改善箇所説明図

建機運搬兼用ダンプトラックにおいて、

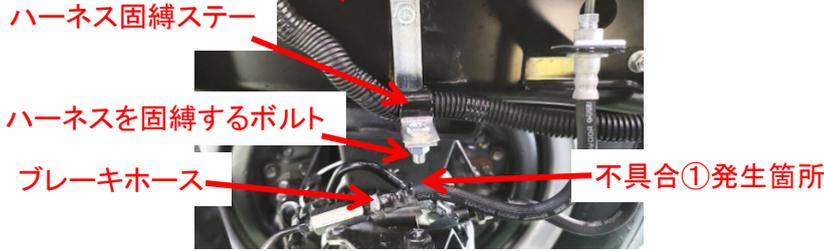
【改善前】	【改善後】
不具合①	ハーネス固縛ステーとブレーキホースの隙間が少ない 	ハーネス固縛ステー変更し隙間改善
	作動油タンクステー取付ボルトとブレーキ配管の隙間が少ない 	作動油タンクステー変更し隙間改善

- ①ダンプ用センサハーネス固縛ステーの設計が不適切なため、ハーネスを固縛するボルトの先端と後輪用ブレーキホースの隙間が不足しているものがある。そのため、走行時の後輪の跳ね上がりにより固縛ボルト先端とブレーキホースが干渉するおそれがあり、そのまま使用を続けるとブレーキホースが損傷し、最悪の場合、ブレーキ液が漏れて制動力が低下するおそれがある。
- ②ダンプ用作動油タンク取付位置の設計が不適切なため、作動油タンクをシャシフレームに取付けているボルトとブレーキ配管の隙が少ないものがある。そのため、そのままの状態で使用を続けると、後輪用ブレーキ配管が損傷し、最悪の場合、ブレーキ液が漏れて制動力が低下するおそれがある。

- ①ダンプ用センサハーネスステーの固縛ステーを対策品に交換する。また、後輪用ブレーキホースに損傷がある場合は、ブレーキホースを新品に交換する。
- ②ダンプ用作動油タンクステーを対策品に交換する。また、後輪用ブレーキ配管に損傷がある場合は、ブレーキ配管を新品に交換する。
